4. marts 2025 - Sagsnr. 25/5394 - Løbenr. 37754/25

Allonge til meddelt udledningstilladelse

SYSTRA Danmark A/S (herefter SYSTRA) har i maj 2022 på vegne af Kolding Kommune – Trafik, Vej og Park (herefter Bygherre) søgt om tilladelse til udledning af vejvand fra ny Sydlig Ringvej til Dalby Møllebæk. Udledningen sker via to bassiner – bassin 1 i den sydvestlige ende og bassin 2 i den nordøstlige ende. Figur 1 angiver den vestlige del af ny Sydlig Ringvej samt placeringen af de to bassiner.

Figur 1: Udsnit af tegning T_AFV_901, der angiver placeringer af bassin 1 og 2.

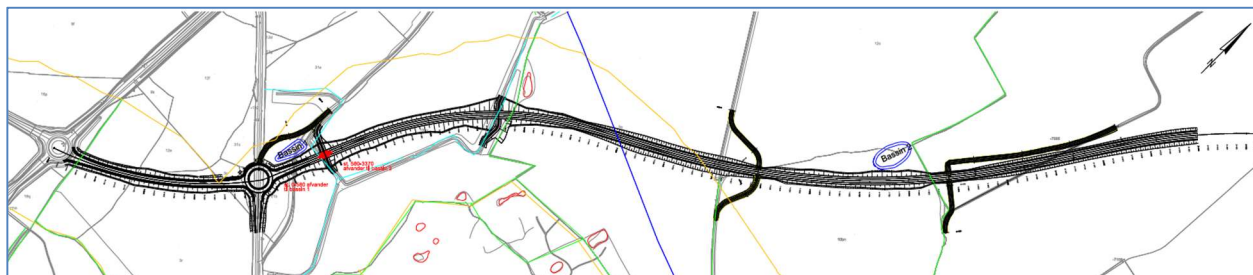
I forbindelse med anlægsarbejdet har Bygherre konstateret forhold, der har nødvendiggjort ændringer i design af bassin 2, og i forlængelse heraf kræves en ændring i den gældende udledningstilladelse.

Konkret ønsker Bygherre at etablere bassin 2 uden membran, hvorved man vil afvige fra vilkår nr. 7 i udledningstilladelsen.

SYSTRA har meddelt Kolding Kommunes spildevandsteam, at det højtliggende grundvandsspejl vil kræve opdriftssikring af regnvandsbassinet, hvis det skal etableres med membran. Med de aktuelle forhold vil denne opdriftssikring blive meget omkostningsfuld både arbejdsmæssigt og økonomisk.

SYSTRA angiver i forlængelse heraf, at bassin 2 ligger uden for OSD, og at der derfor ikke behøver at være membran i bassinet for at forhindre nedsivning til grundvandet.

Endelig oplyser SYSTRA, at man fastholder det stuvningsvolumen, der fremgår af den meddelte tilladelse, og at bassinet således etableres med en teoretisk overløbshyppighed på 11,7 år, hvilket er en ekstra sikring i forhold til kravet om overløbshyppighed på 5 år.

Kolding Kommune vurderer, at den foreslåede ændring i bassinopbygning ikke kræver nye udledningstilladelser jf. spildevandsbekendtgørelsens¹ § 65.

Samtidig tillades Bygherre at afvige fra vilkår nr. 7 i den gældende udledningstilladelse for så vidt angår bassin 2.

Bassin 2 ligger uden for OSD. Kolding Kommune har ikke praksis for at stille krav om, at bassiner der ligger uden for OSD skal etableres med membran.
